Oggetto: Osservazioni VIA prog ENERCLIMA 2050

Progetto Enerclima 2050 – Olbia

Analisi delle criticità dell'intervento progettuale sulle attività locali della mitilicoltura

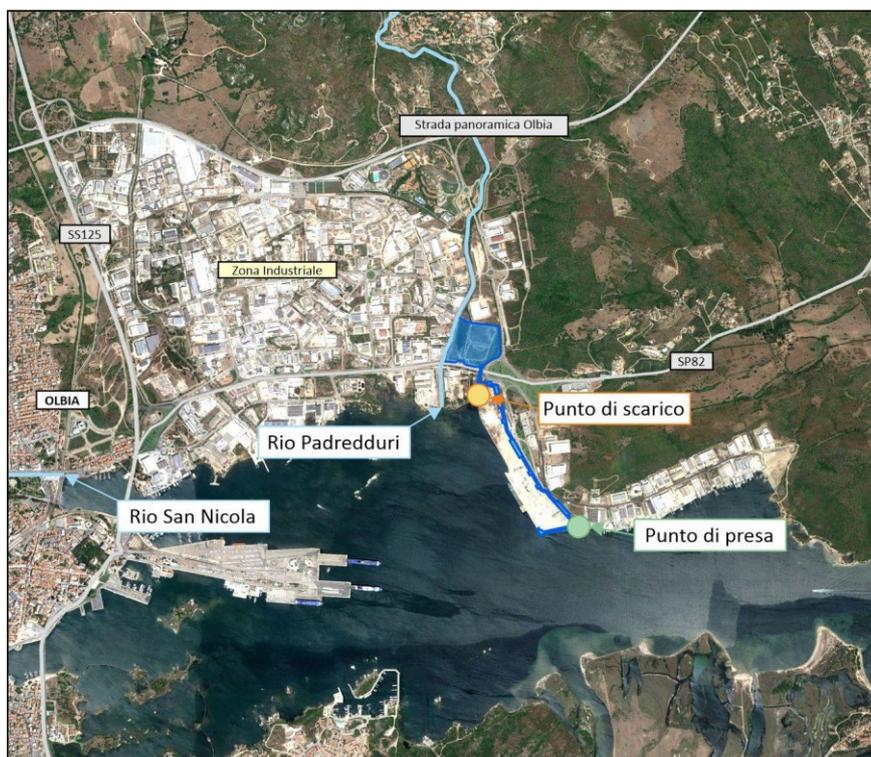
I punti di prelievo e di scarico dell'acqua mare, entrambi ubicati all'interno del golfo di Olbia, sono distanziati di circa 1 km per evitare ricircoli ed evitare che il riscaldamento del mare ad 1 km di distanza dallo scarico superi i 3°C. Di seguito si riportano, come da progetto i punti di presa e di scarico dell'acqua di mare a circuito aperto.

Tramite la presa si preleva, ad una profondità di circa 7 m, una portata di acqua pari a circa 4.52 m³/s. Tale portata viene interamente scaricata attraverso un canale di circa 3 m di larghezza (velocità di uscita pari a circa 0.65 m/s con una differenza di temperatura rispetto a quella di prelievo pari a 5°C.

E' evidente che in ultima analisi risulta tassativamente necessario rivedere i punti di carico e scarico delle acque di raffreddamento della centrale termoelettrica, con conseguente spostamento al di fuori del golfo di Olbia, così da non interferire con le tradizionali e produttive pratiche di allevamento dei mitili e ostriche.

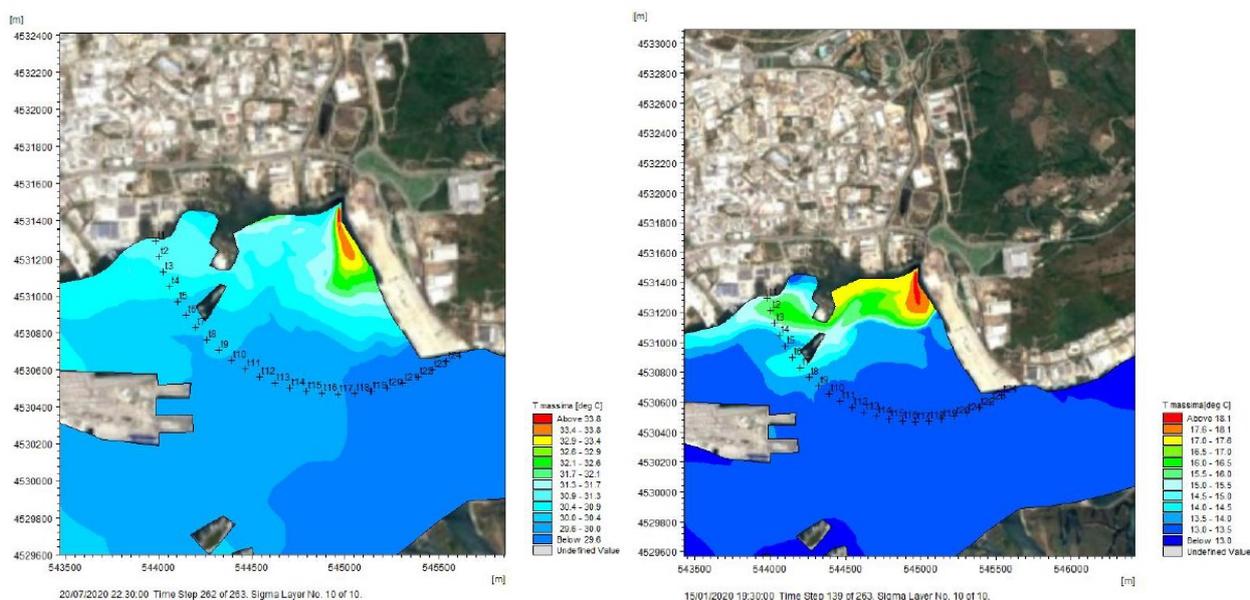
Sotto il profilo della temperatura, nella relazione VIA, vengono riportate le mappe di temperatura superficiale raggiunta nei due periodi di analisi in presenza dello scarico. A titolo grafico viene riportato anche l'arco di circonferenza di raggio 1000 m dalla posizione dello scarico e dove successivamente si determineranno i valori di delta termico per il confronto con il valore del limite di legge.

Dalle immagini sottostanti si nota che la distribuzione spaziale del pennacchio risulta significativamente influenzata dalla direzione prevalente dei venti con maggiore intensità nei periodi in esame: venti provenienti da Ovest in estate e da est in inverno.

Sulla base dei dati disponibili, si sono ipotizzati i livelli di temperatura, che raggiungono valori massimi in prossimità dello scarico pari a circa 34°C nel periodo estivo e di 18.5°C nel periodo invernale. Entrambi i valori, a detta dello studio, sono inferiori al valore di 35°C come imposto dalla normativa di settore.

I valori estivi calcolati, se pur inferiori al valore di 35°C come imposto dalla normativa di settore, rappresentano livelli termici non compatibili con l'allevamento dei molluschi bivalvi, considerando che da studi scientifici si dimostra che già a partire dai 25°C dell'ambiente marino, gli esemplari vanno in sofferenza, mentre con temperature superiori al 28°C si parla di situazione catastrofica e conseguenti mortalità significative del prodotto allevato.

Non possiamo non evidenziare che tali calcoli teorici, presentati nella V.I.A., non possono che essere prudenziali e che in situazioni atmosferiche sempre più critiche a causa dei cambiamenti climatici e conseguente innalzamento termico, i parametri reali non potranno che essere valutati al rialzo e quindi significativamente impattanti per gran parte delle aree di produzione dei mitili di Olbia.

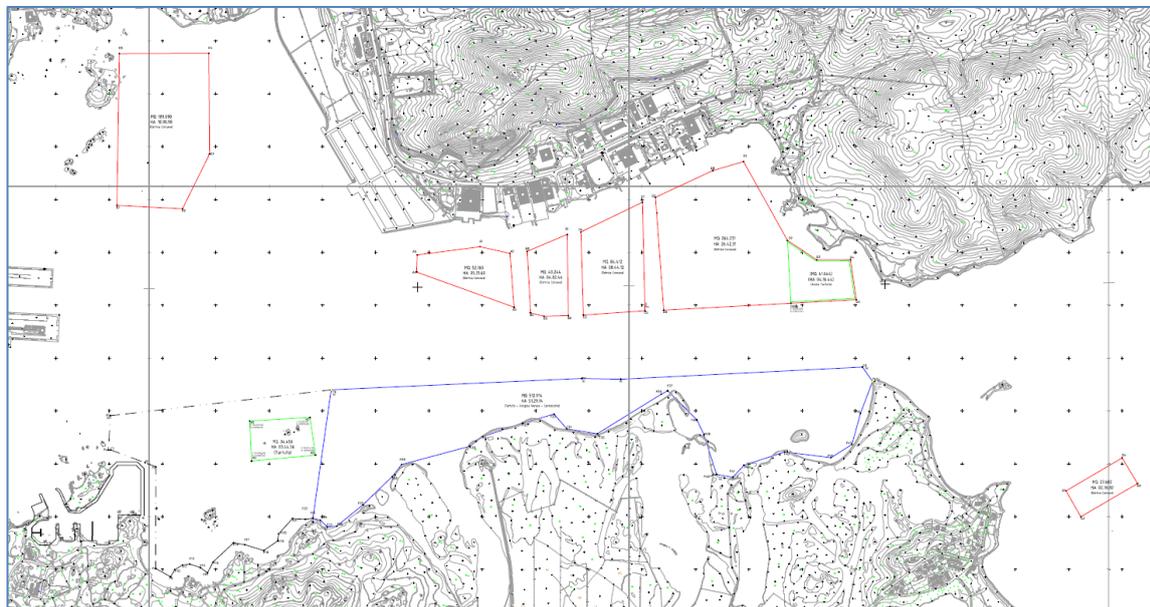
Nella cartina sotto riportata si evidenziano le aree attualmente in concessione all'allevamento di mitili e ostriche oltre alla raccolta da banchi naturali di vongole (*Ruditapes decussatus*, comunemente nota ad Olbia come arsella). Dal confronto tra questa cartina con quelle sopra riportate dei pennacchi termici è evidente che le aree più interne

al golfo di Olbia subiscono, in estate, un impatto elevato derivato dalla termica degli scarichi e inoltre, poiché nei mesi estivi si determina una corrente oraria delle acque in uscita, anche le aree più esterne risentiranno dell'effetto termico pur se leggermente diluito.
